Králův Dvůr - obchvat - II.část

SO 101a - větev A - komunikace

Změnový list

Iniciátor změny: Zhotovitel Popis a zdůvodnění Změny: Změna tvaru křižovatky - v projektu pro stavební povolení byly vnitřní křižovatkové poloměry navrženy o velikosti $R = 10$ m, neboť se předpokládalo, že směrem k náměstí Míru nebude veden provoz nákladní automobilové dopravy. S ohledem na etapizaci stavby v místě stávající křižovatky nelze stavbu realizovat tak, aby provoz nákladních vozů byl přesměrován na realizovanou komunikaci obchvatu a dále z důvodu možného budoucího využití křižovatky jako objízdné trasy v případě nehod či jiné výstavby je nutné východní poloměr upravit tak, aby zde byl umožněn průjezd nákladních vozidel. Vnitřní oblouk je v návrhu změny realizován jako složený kružnicový oblouk o poloměrech $R = 15$ m a $R = 30$ m. Do středu křižovatky bude umístěn ostrůvek ze žulové dlažby, který bude možné přejíždět. Změna byla objednateli oznámena 1.6.2022, včetně vyjádření PČR - doklad 08 a situačním výkresem. Změna byla odsouhlasena objednatel - doklad 09. Vyjádření projektanta a TDI obsahují doklady 10 a 11. Výměry na SO 101a byly změněny na základě výkresu - doklad 12. Náhrada opěrné st

KŘÍŽOVATKA PŘED VLAKOVÝM NÁDRAŽÍM

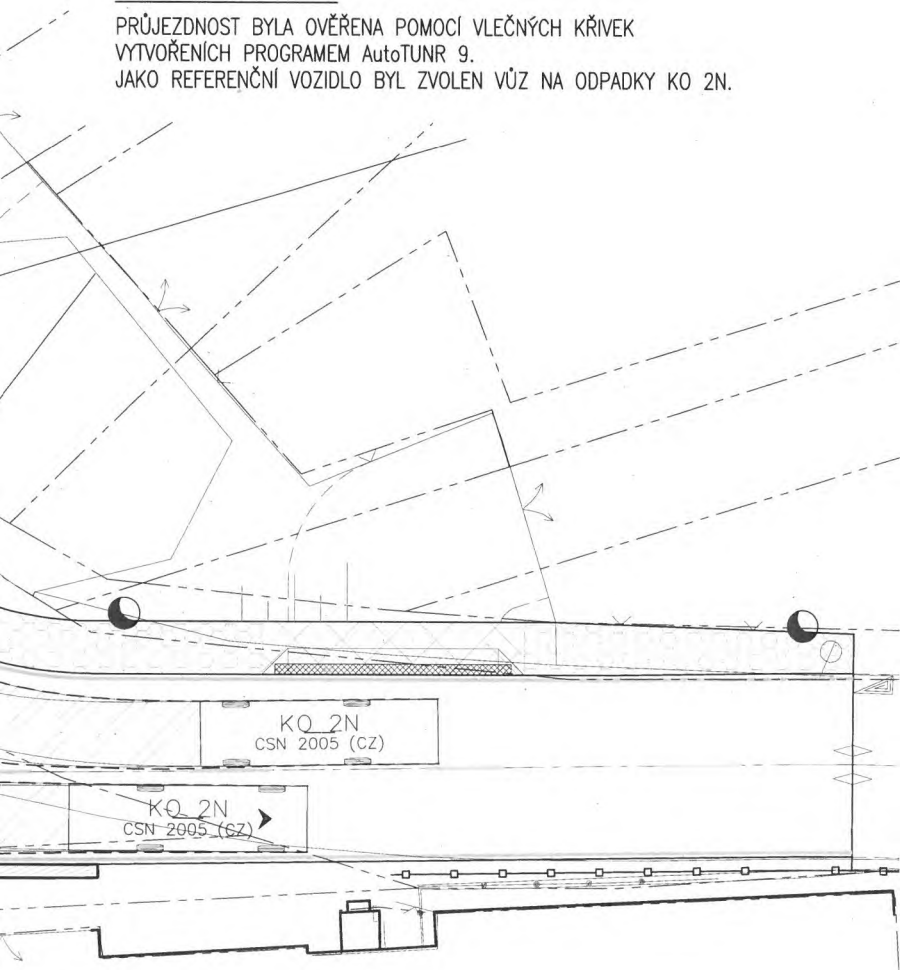
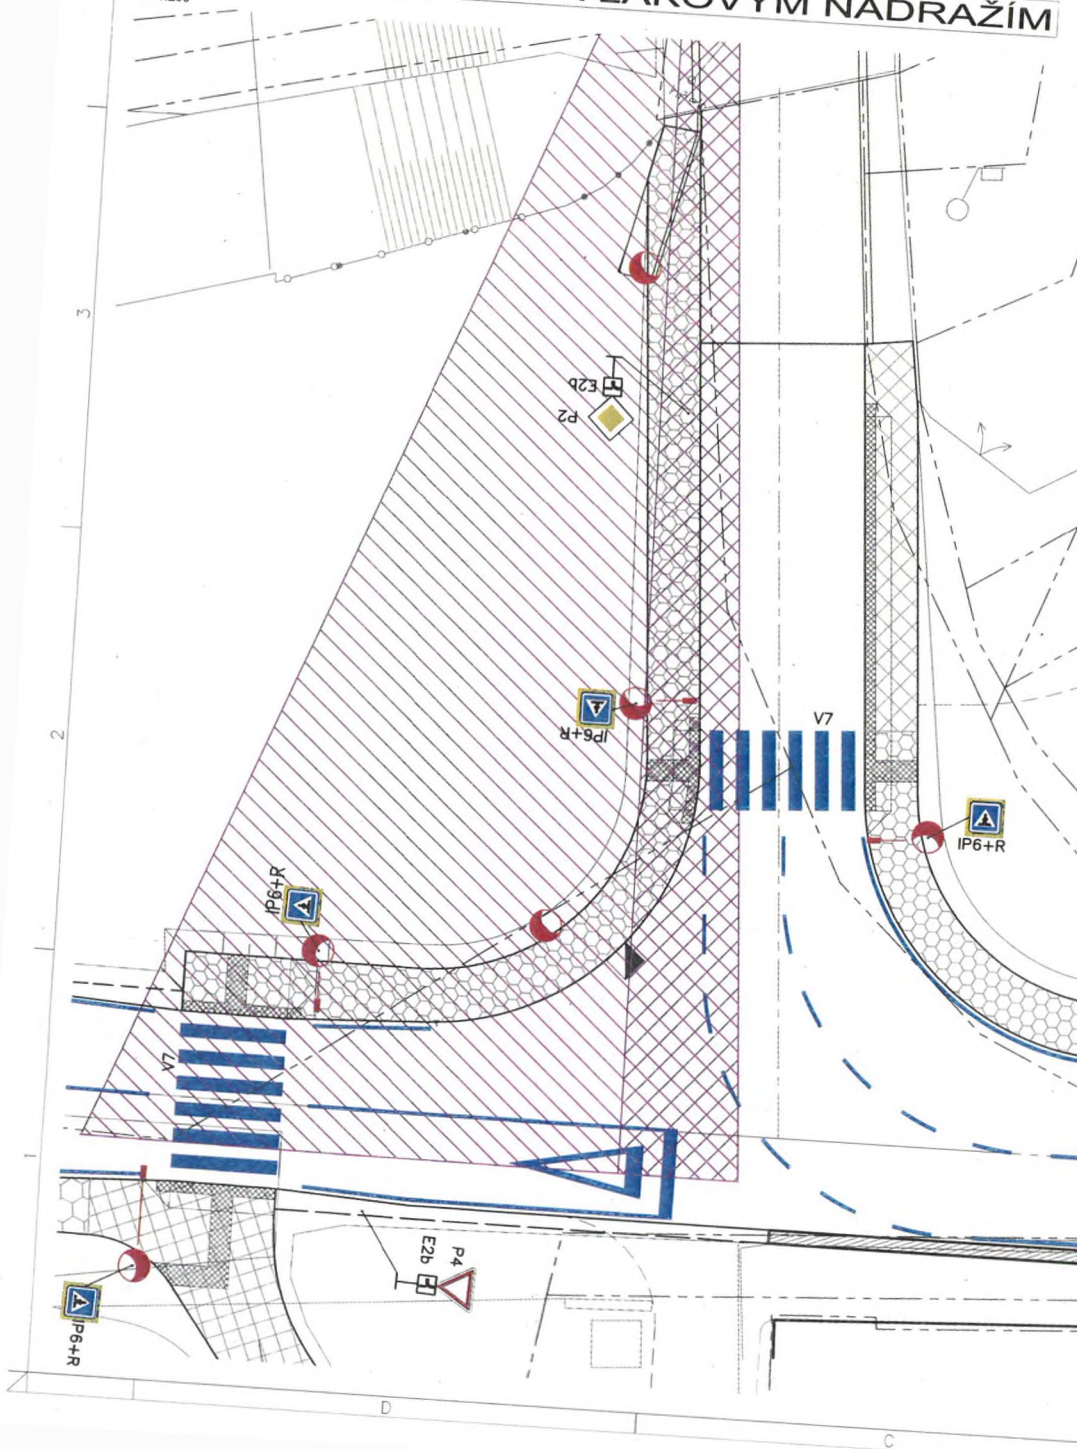
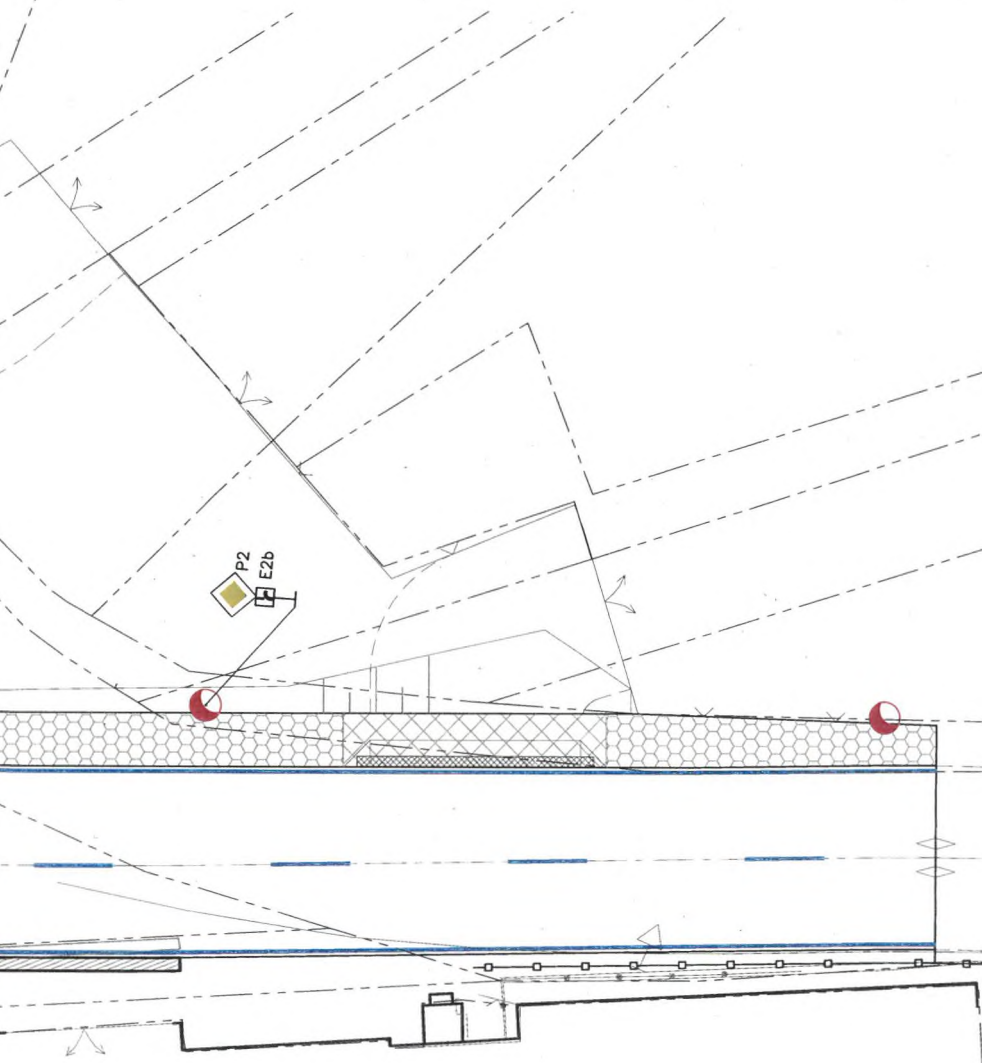
V projektu pro stavební povolení byly vnitřní křižovatkové poloměry v kraji silnice navrženy o velikosti $R = 10\text{ m}$, neboť se předpokládalo, že směrem k Náměstí Míru nebudou zajíždět nákladní automobily a jejich vjezd sem bude zakázán značkou B4. S ohledem na etapizaci výstavby v místě stávající křižovatky však nelze stavbu realizovat tak, aby provoz nákladních vozidel již v současnosti byl přeměrován na obchvatovou komunikaci. Taktéž s ohledem na užívání křižovatky jako objízdné trasy v případě nehod či havárií je nutné východní poloměr v křižovatce upravit tak, aby zde byl umožněn průjezd nákladních vozidel. Vnitřní oblouk je v návrhu realizován jako složený kružnicový oblouk o poloměrech $R = 15\text{ m}$ a $R = 30\text{ m}$. Na střed křižovatky bude umístěn ostrůvek ze žulových obrub, který bude přejezdný s minimálním nášlapem vůči komunikaci.

na základě zaslané dokumentace týkající se úpravy křižovatky, Vám sdělujeme, že souhlasíme se změnou vnitřního poloměru východního oblouku v křižovatce v ulici Tovární před vlakovým nádražím v Králově Dvoře. Ostrůvek uvnitř křižovatky požadujeme mírně zvýšený, např. ze žulových kostek, nebo jiné barevné dlažby. Kolem ostrůvku budou umístěny bílé vodorovné čáry.

S ohledem na etapizaci výstavby a případné řešení uzavírek v průběhu užívání obchvatové komunikace je nutné upravit východní vnitřní oblouk křižovatkové plochy v ul. Tovární v prostoru před vlakovým nádražím tak, aby zde byl umožněn průjezd nákladních automobilů.

Vnitřní oblouk bude nově realizován jako složený kružnicový oblouk o poloměrech $R = 15 \text{ m}$ a $R = 30 \text{ m}$ se středovým ostrůvkem ze žulové dlažby, který bude s ohledem na vlečné křivky nákladních vozidel řešen jako přejezdny s minimálním nášlapem vůči komunikaci.

- Úprava vnitřního poloměru oblouku křižovatky u nádraží ČD, přičemž nově navržený oblouk umožní lepší průjezd těžké nákladní dopravy, jejíž provoz v tomto místě nebyl předpokládán, ale je třeba s ním počítat z důvodu etapizace výstavby celého obchvatu
- Oprava / nahrazení opěrné zdi u objektu p. č. 234, přičemž skutečný havarijní stav zdi byl odhalen až po vyčištění původně nepřístupného prostoru a hrozí zřícení konstrukce vlivem těžké nákladní dopravy.

ZMĚNA PLOCH

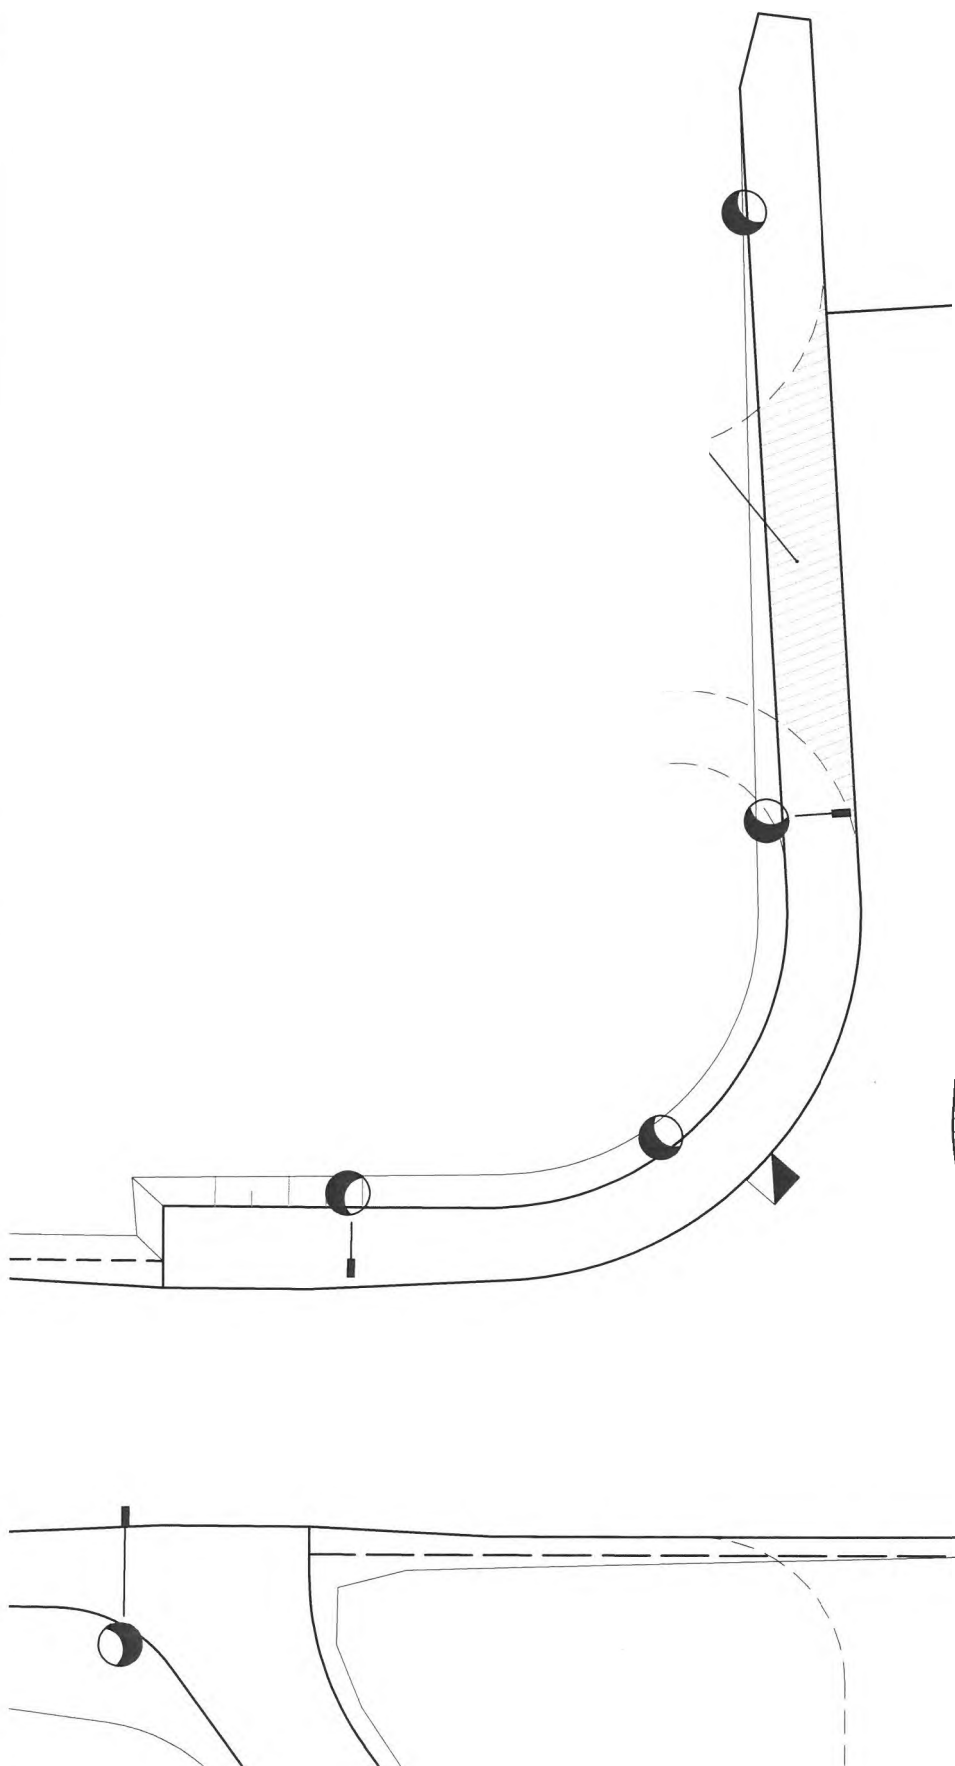
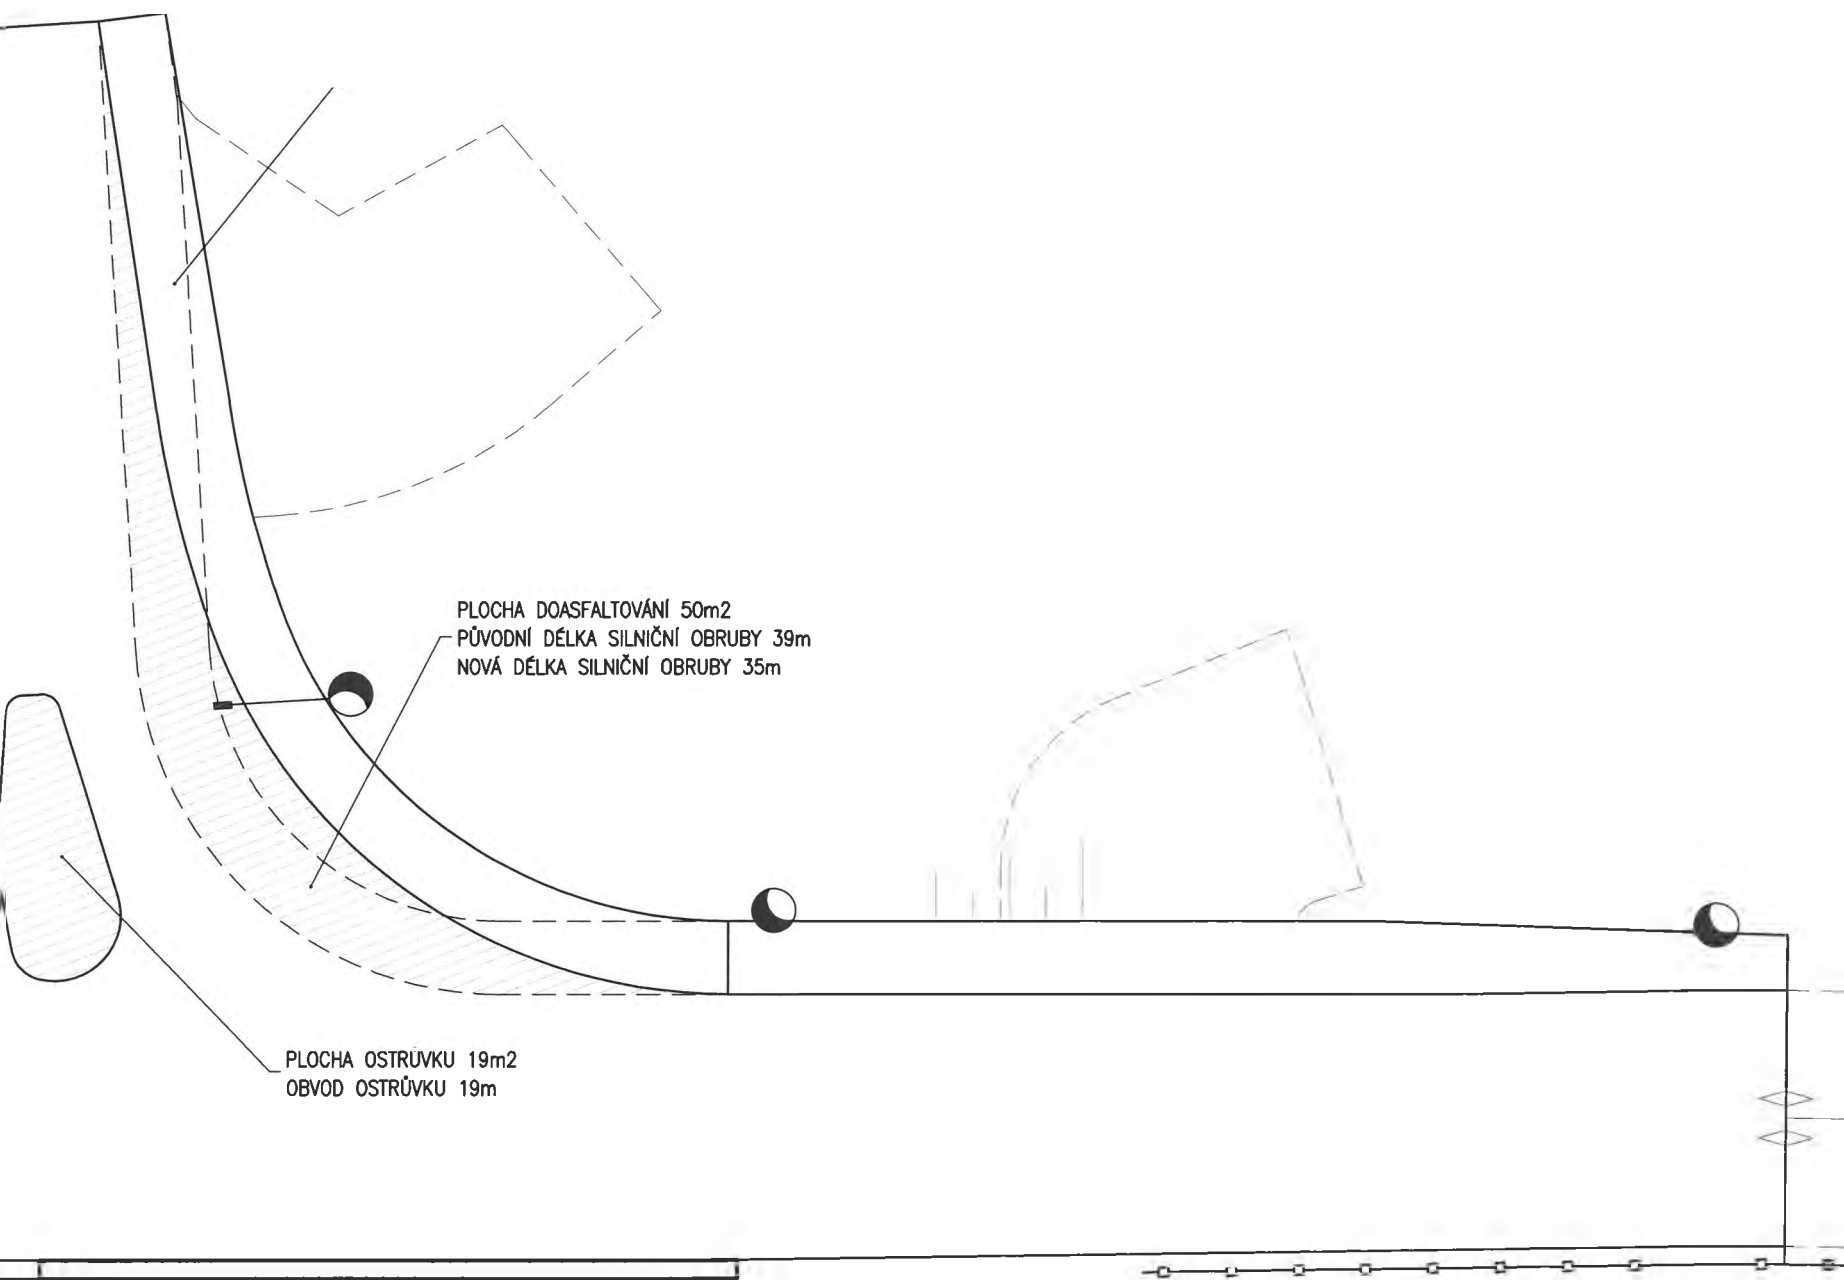
Východní poloměr v křižovatce se upraví tak, aby by byl umožněn průjezd nákladních vozidel.
